INFORME FINAL N°3, DE 2014, SOBRE
INSPECCIÓN TÉCNICA A LA OBRA
DENOMINADA "CONCESIÓN
AEROPUERTO EL LOA DE CALAMA".

Número de Informe: 3/2014

INFORME FINAL N° 3, DE 2014, SOBRE
INSPECCIÓN TÉCNICA A LA OBRA
DENOMINADA "CONCESIÓN AEROPUERTO
EL LOA DE CALAMA".

Fotografía N° 1, Pavimento en cabina de la torre de control distinto al establecido en las especificaciones técnicas.

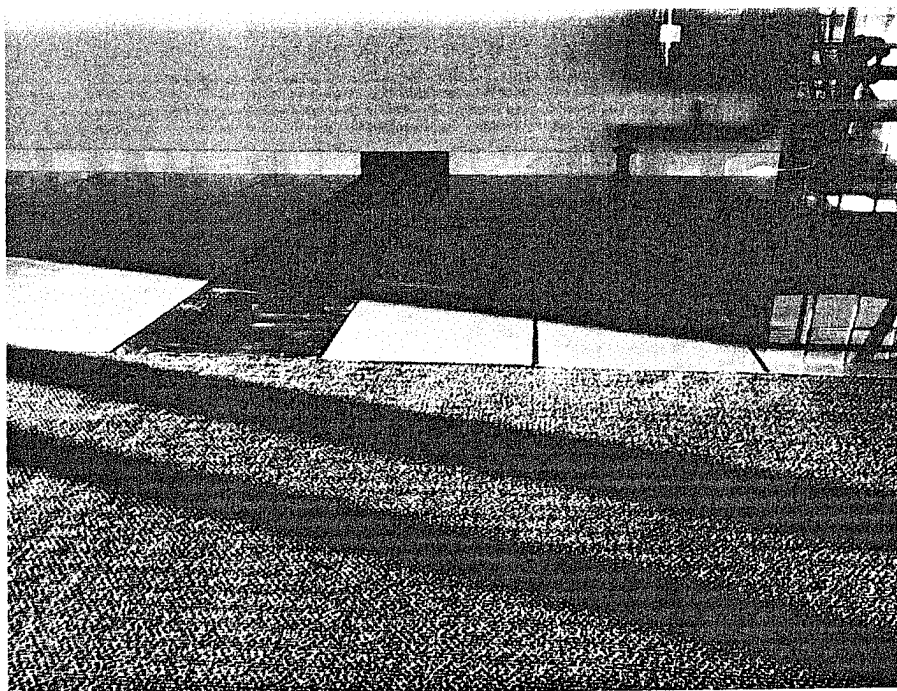
El numeral 3.5.4, sobre piso técnico registrable, de las especificaciones técnicas de la torre de control, aprobadas por la inspección fiscal conforme a lo exigido en el apartado 2.3.3 de las Bases Administrativas, establecían para la cabina del octavo piso, un pavimento de alfombra en base a PVC tipo boucle, de alto tráfico que incorpora resistencia al fuego, condición ignífuga y propiedades antiestáticas. No obstante, en validaciones efectuadas por esta Entidad de Control se advirtió que dicho pavimento no se encontraba instalado, trasgrediendo el pliego de condiciones que rigen la concesión (Fotografía N° 1, anexo fotográfico).

En el informe de la Inspección Fiscal aparejado por el Director General de Obras Públicas a su respuesta, se indicó que el pavimento de alfombra requerido en las especificaciones técnicas que rigieron el contrato fue instalado según dichas exigencias, adjuntado un registro fotográfico que da cuenta de aquello. Precisó que el aludido pavimento fue retirado por personal de la DGAC, por lo que en la reunión del Comité de Gestión de la Concesión N° 37, celebrada el 23 de julio de 2014, el Inspector Fiscal requirió a esa entidad un pronunciamiento justificando el cambio de materialidad de ese elemento, según consta en la minuta del encuentro, cuya copia acompañó.

Considerando los antecedentes aportados con fecha posterior a las validaciones efectuadas por esta Entidad de Control y que la Dirección General de Obras Públicas acreditó la instalación del pavimento de alfombra conforme se exigió en el numeral 3.5.4 de las especificaciones técnicas de la torre de control, se da por subsanada la presente observación.

Fotografía N° 5. Porcelanato dañado frente a la salida de las oficinas de concesión comercial, en el terminal de pasajeros.

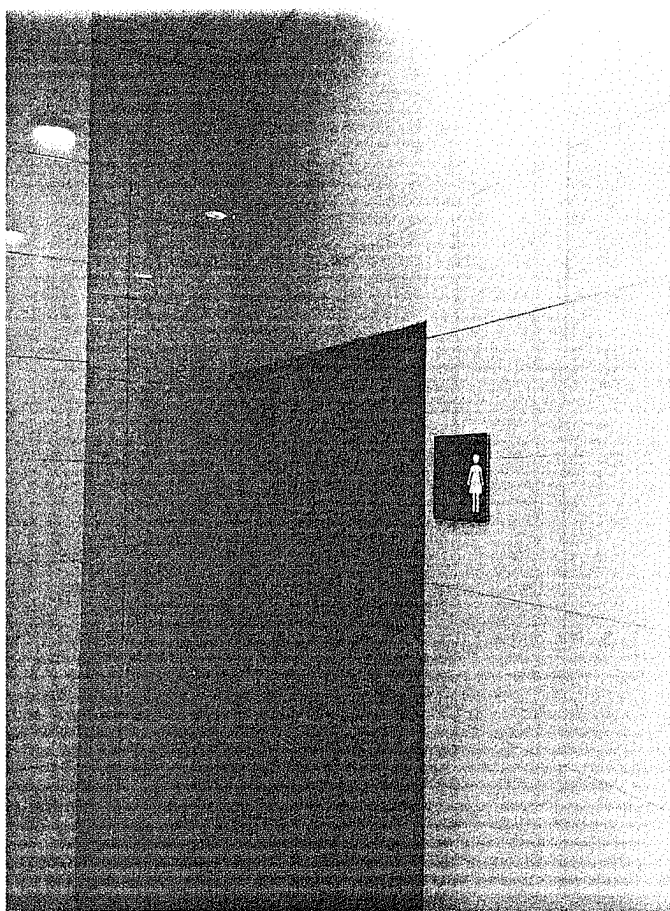
b) Asimismo, se advirtió que en las áreas de counter y hall de llegadas, las palmetas presentaban grietas y fisuras, vulnerando las exigencias contenidas en el citado numeral 1.1. de las especificaciones técnicas, en las cuales se establece que los materiales deben ser de primera calidad, situación que no aconteció en la especie (Fotografías N°s 4 y 5, anexo fotográfico).

Respecto de las observaciones a) y b), contenidas en este numeral, el Servicio manifestó en su escrito de contestación que las palmetas de porcelanato deficientes fueron retiradas y reemplazadas. Para avalar lo informado, acompañó un registro fotográfico que incluye imágenes que dan cuenta del estado actual de los pavimentos, advirtiéndose que éstos fueron reparados, correspondiendo entonces subsanar la presente observación.

Fotografía N° 7. Quincallería sin funcionamiento en puerta de salida a parrilla de cabina, en el piso técnico de la torre de control.

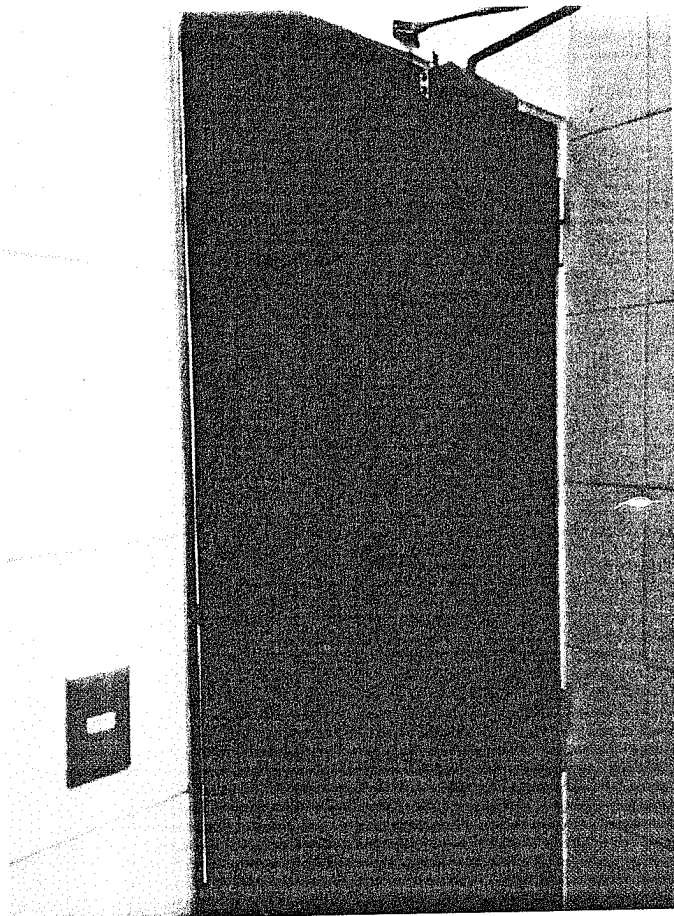
Se advirtió que la quincallería de la puerta de acceso a la parrilla de control, ubicada en el piso técnico de la torre de control presentaba deficiencias, toda vez que se encontraba trabada e impedía acceder con facilidad a dicho sector, contraponiéndose a lo dispuesto en el numeral 3.8 de las especificaciones técnicas del proyecto, que exigía el correcto funcionamiento de toda la quincallería, lo que no se cumplió en la especie (Fotografía N° 7, anexo fotográfico).

Respecto a lo anterior, la entidad señaló en su respuesta que la quincallería referida fue reparada, y que a la fecha de su contestación operaba a conformidad, adjuntando al efecto un registro fotográfico para acreditar lo informado, lo que permite dar por subsanada la presente observación.

Fotografía N° 9. Puerta de salida de emergencia desaplomada en sector poniente de la sala de embarque.

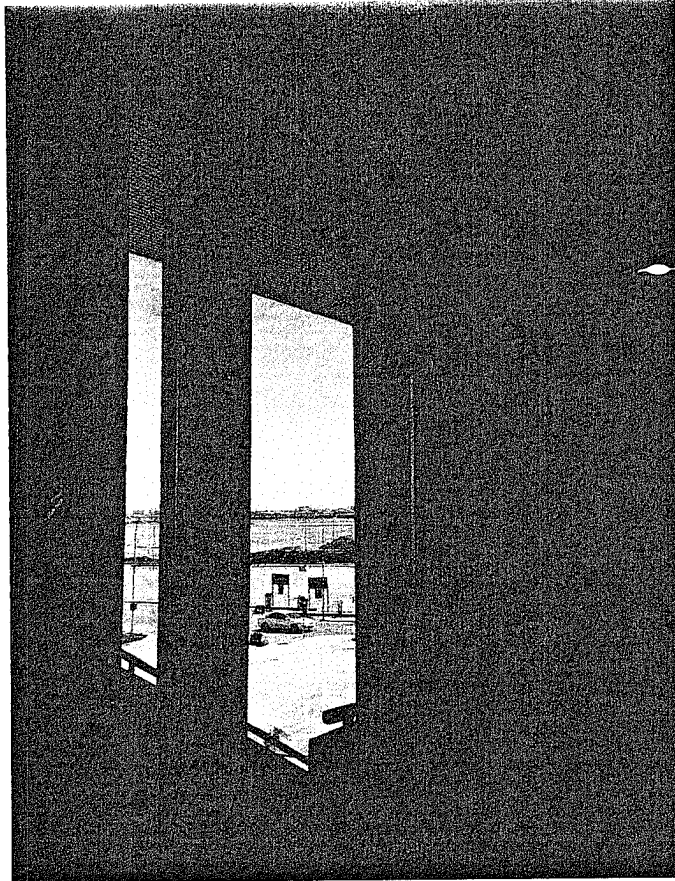
Se constató en el edificio terminal de pasajeros, que la puerta del baño N° 18 y la puerta de salida de escape hacia el sector poniente del segundo nivel, presentaban desajustes que imposibilitan su correcto funcionamiento y cierre, trasgrediendo el arte del construir, previsto en el aludido artículo 5.5.1 de la Ordenanza General de Urbanismo y Construcciones (Fotografías N°s 8 y 9, anexo fotográfico).

En relación con lo anterior, el informe aparejado a la respuesta del Director General de Obras Públicas manifiesta que la referida puerta fue reparada y se encuentra funcionando a conformidad, para lo cual acompañó fotografías que acreditan lo aseverado, correspondiendo subsanar esta observación.
